NOTE

Objet : Avis du SEBP/PSP sur le projet de parc agrivoltaïque de la Belle Epine à Combles-en-Barrois (55)

Par courriel du 6 mars 2025, vous sollicitez mon avis au titre du paysage sur le projet cité en objet, en vue de l'instruction du permis de construire PC 055 120 24 00002.

**Photo et photomontage depuis le point de vue 2
(extrait de l'étude d'impact p 196).**

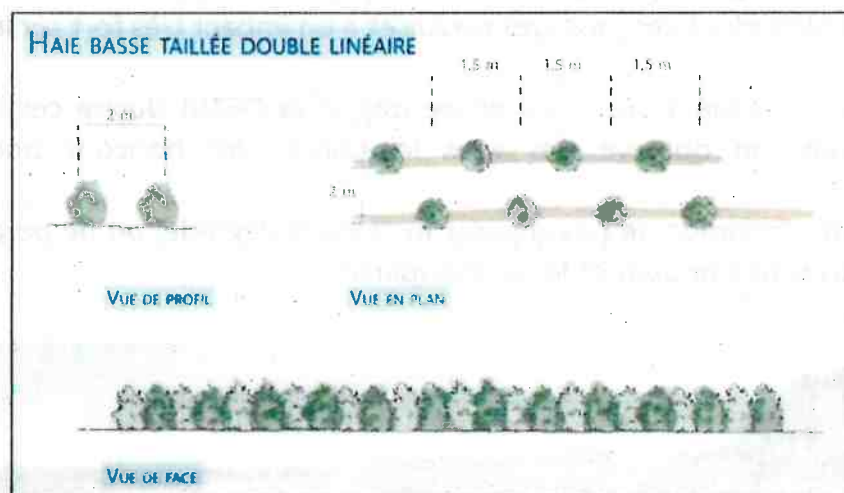
Le point de vue 2 (situé au nord du projet depuis la D635) illustre cet impact. Sur la vue initiale ci-dessous, on observe des vues lointaines, des horizons boisés et de légers vallonnements.

Sur le visuel sans plantation, le paysage est fortement dégradé, on ne perçoit plus l'horizon, les massifs boisés sont tronqués et le relief disparaît.

Extrait de l'étude d'impact (p218)

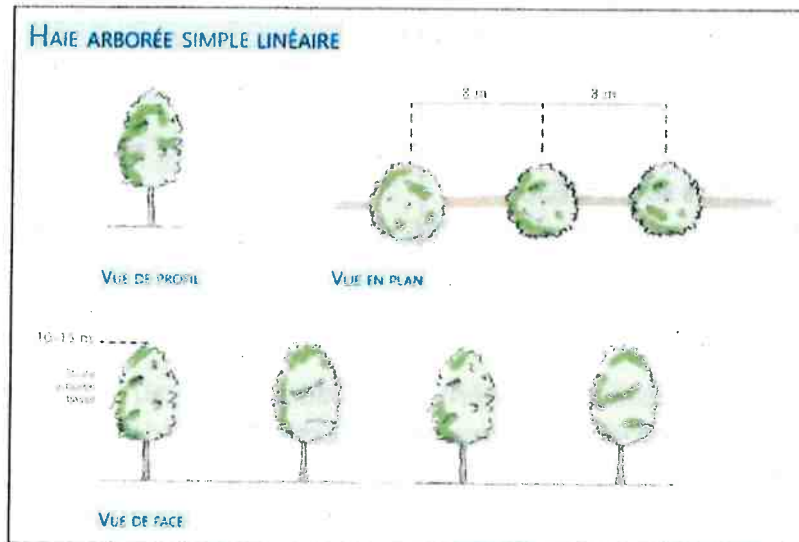
Remarque :

La densité des haies proposée est faible. 1 plant tout les 1,5 mètre c'est trop peu. Habituellement, on est à au moins 2 plants au mètre linéaire sur un seul rang, c'est un minimum.
